Commission économique pour l'Europe**Comité des transports intérieurs****Forum mondial de l'harmonisation
des Règlements concernant les véhicules****172^e session**

**Accord de 1958 : Examen de projets d'amendements
à des Règlements existants, soumis par le GRRF****Proposition de complément 7 à la série 01 d'amendements
au Règlement n° 55 (Pièces mécaniques d'attelage)****Communication du Groupe de travail en matière de roulement
et de freinage***

Complément 7 à la série 01 d'amendements au Règlement n° 55 (Pièces mécaniques d'attelage)

Figure 27
Dimensions de la remorque à essieu(x) médian(s)

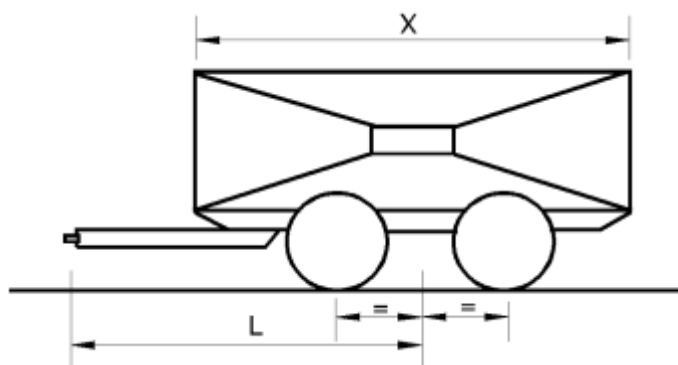
X est la longueur de la surface de chargement de la remorque, en m (voir fig. 27).

L est la distance entre le centre de l'anneau du timon et le centre du bogie, en m (voir fig. 27).

Note : $\frac{X^2}{L^2} \geq 1,0$ (Si cette valeur est inférieure à 1,0, on retient la valeur de 1,0)
